Mission régionale d'autorité environnementale
PAYS DE LA LOIRE

AVIS DÉLIBÉRÉ
SUR LE PROJET D'IMPLANTATION
D'UNE CENTRALE PHOTOVOLTAÏQUE AU SOL
PORTÉ PAR SOLEIA NYV SA, COMMUNE DE NOYANT-VILLAGES (49)

n° PDL-2022-6373

Figure 1 : tracé envisagé pour le raccordement au poste source de Breil

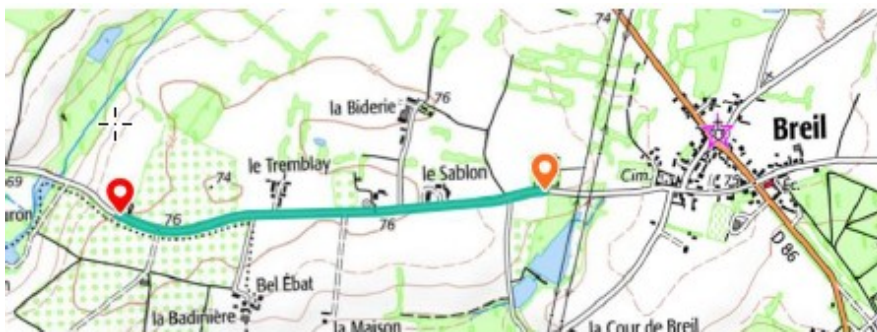
Deux hypothèses de raccordement sont envisagées entre le poste de livraison et le poste source : soit en « repiquage » sur la ligne haute tension (HTA) qui passe en limite du site, soit un raccordement au poste source de Breil à 1,3 km dont le tracé est envisagé sous voirie.

Enfin, après transmission de la proposition technique par le gestionnaire du réseau de distribution, les impacts des conditions définitives de raccordement seront analysés et intégrés au dossier (notamment les éventuels impacts de l'enfouissement du câble).

La MRAe recommande d'analyser les impacts du projet des opérations de diagnostic d'archéologique, des travaux à réaliser dans le cadre de la sécurité incendie et de l'enfouissement des réseaux de raccordement électrique.
